Objet : Projet TONNELIER Samuel

Nous nous permettons de vous écrire pour vous exposer notre point de vue concernant la demande d'extension d'un élevage porcin sur la commune de Souvigné, avec la mise à jour du plan d'épandage, dont le dossier est actuellement en mairie.

### **Ilots 8 et 9**

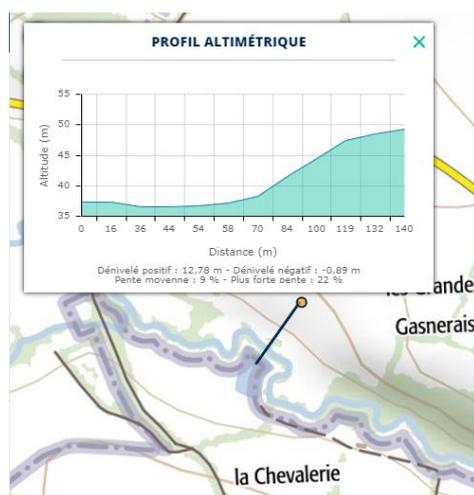
Nous portons à votre connaissance le courrier de Mme Elisabeth de BONTIN dans lequel elle demande de sortir les Ilots 8 et 9 des surfaces autorisées à recevoir des lisiers et fumiers porcins. En effet une convention la liant à M. Tonnelier n'y autorise que le fumier de bovin (mail en annexe).

Au surplus ces parcelles sont à la confluence de 3 cours d'eau : la Taude, la Bénichère sur tout le côté nord ainsi que le ruisseau de Curécy.

Enfin la proximité de Bellebranche en fait une zone naturelle d'exception qu'il convient de protéger fortement. Nous demandons donc le retrait complet de ces ilots.
